Ai sensi del comma 3, art.24 D.Lgs. 152/2006 e s.m., l'Associazione Viva Via Gaggio presenta in allegato osservazioni sottoscritte dai soci e da privati cittadini, relative alla Documentazione Integrativa Volontaria progetto "Aeroporto di Milano Malpensa - Masterplan 2035" - codice procedura 5359, per la quale chiedono che venga espresso PARERE AMBIENTALE NEGATIVO.

**Oggetto: invio osservazioni alla Documentazione Integrativa Volontaria progetto  
Aeroporto di Milano Malpensa - Master plan 2035 – Codice Procedura 5359**

Figura 181 - Possibili alternative di sviluppo per le strutture cargo

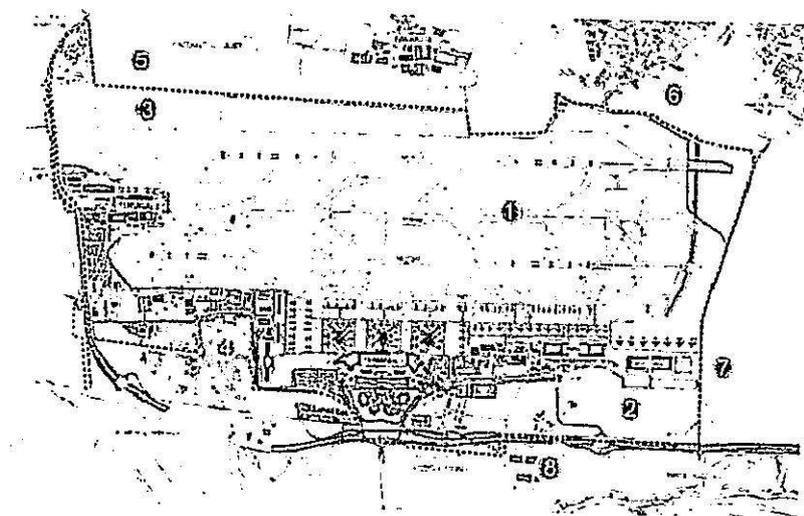
La soluzione 2) richiederebbe la realizzazione di forme di collegamento abbastanza complesse con gli esistenti piazzali di sosta aeromobili, che si troverebbero al di là degli attuali edifici cargo, ma soprattutto va ad interessare l'unica area che garantisce - nel lungo termine - la possibilità di realizzare un potenziamento delle infrastrutture di volo e che quindi si ritiene "strategicamente" indispensabile mantenere libera da nuovi insediamenti.

La realizzazione di 3 ambiti funzionali, appare incoerente con le previsioni stesse del Master Plan, ma soprattutto viene considerata compensativa rispetto al consumo di 44 ettari, ma soprattutto si scontra con le dichiarazioni fatte dall'Amministratore Delegato di SEA Brunini in occasione della Commissione Ambiente e Società Partecipate del Comune di Milano svoltasi in data 29 giugno dove la stessa zona è stata confermata come l'unica idonea a contemplare gli eventuali sviluppi infrastrutturali.

Quindi si propone una compensazione che qualora venisse realizzata con i tempi della natura (pensiamo all'ambito Formazione Forestale) sarà immediatamente cancellata per costruire la terza pista (necessaria dopo il 2035 da parte di SEA).

Figura 181 - Possibili alternative di sviluppo per le strutture cargo

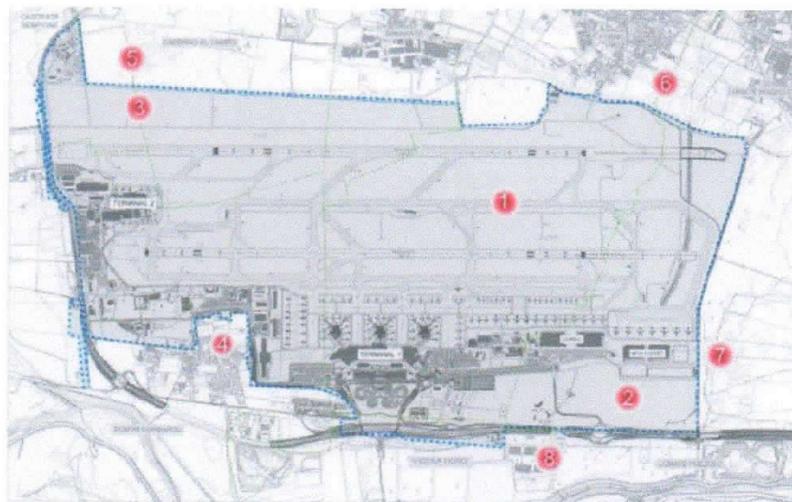
La soluzione 2) richiederebbe la realizzazione di forme di collegamento abbastanza complesse con gli esistenti piazzali di sosta aeromobili, che si troverebbero al di là degli attuali edifici cargo, ma soprattutto va ad interessare l'unica area che garantisce – nel lungo termine – la possibilità di realizzare un potenziamento delle infrastrutture di volo e che quindi si ritiene "strategicamente" indispensabile mantenere libera da nuovi insediamenti.

La realizzazione di 3 ambiti funzionali, appare incoerente con le previsioni stesse del Master Plan, ma soprattutto viene considerata compensativa rispetto al consumo di 44 ettari, ma soprattutto si scontra con le dichiarazioni fatte dall'Amministratore Delegato di SEA Brunini in occasione della Commissione Ambiente e Società Partecipate del Comune di Milano svoltasi in data 29 giugno dove la stessa zona è stata confermata come l'unica idonea a contemplare gli eventuali sviluppi infrastrutturali.
